Fra: Merethe Tvedt <Merethe.Tvedt@meland.kommune.no>
Sendt: 13. oktober 2017 12:34:08
Til: 'Per Arne Nygård'
Emne: Oppføring av mur, gbnr 10/163

Eg har hatt ein rask gjennomgang av søknaden din om dispensasjon frå byggegrensa i reguleringsplanen for Holmemarka for oppføring av forstøtningsmur.
Slik vi snakka om i veiledningsmøte må uansett krav til sikt vera i varetatt. Av innsendt kart, viser ikkje denne klart sikten.

Figur 1: Frisiktområde

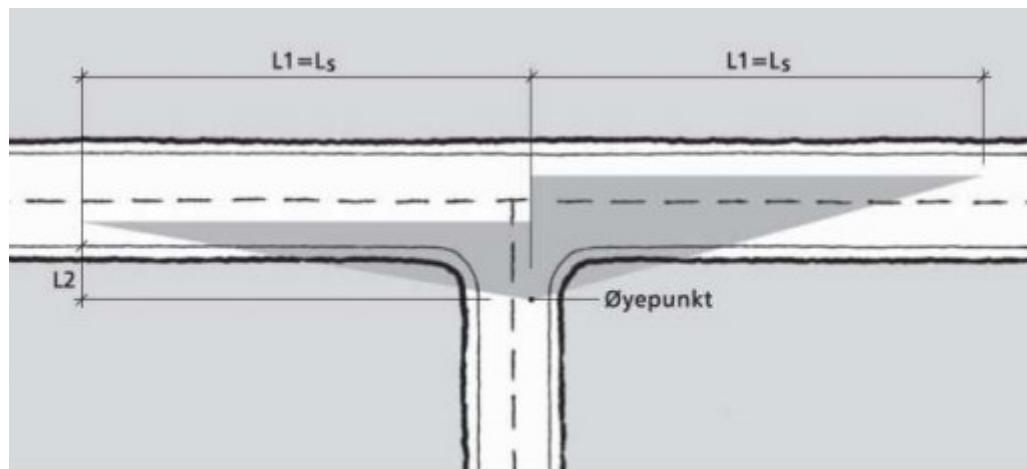
Eg legg ved eit situasjonskart i ein mindre målestokk. Slik at du kan teikna inn frisikt, samt den veileddning som ligg på Meland kommune sine heimesider i forhold til krav til avkjørsler til kommunal veg. Slik det går fram av den skal du med øyepunkt 3 meter inn i din avkjørsel ha ei frisiktlinje på 20 meter til begge sider.

Eg er kjent med at det i dag på din eigedom er ein fylling etter fundamentering av godkjent garasje som ligg 4 meter inn på tomten, og at sikten ikkje er optimal i dag.
Vi må likevel vurdere kravet ut i frå denne malen. Men kan ved høve gje dispensasjon dersom formålet ikkje blir vesentleg sett til side, og at det kan visast at det er fleire fordeler enn ulemper ved å tiltaket.

Etter ein førebels vurdering ser eg likevel ikkje at det viser seg fleire fordeler at du no planlegg muren 0,5 m frå vegkant. Eg ser ikkje at sikten kan ivaretakast ved denne plasseringa heller. Og kommunen vil uansett måtte ha ein meter for snørydding og anna vedlikehald langs vegen.
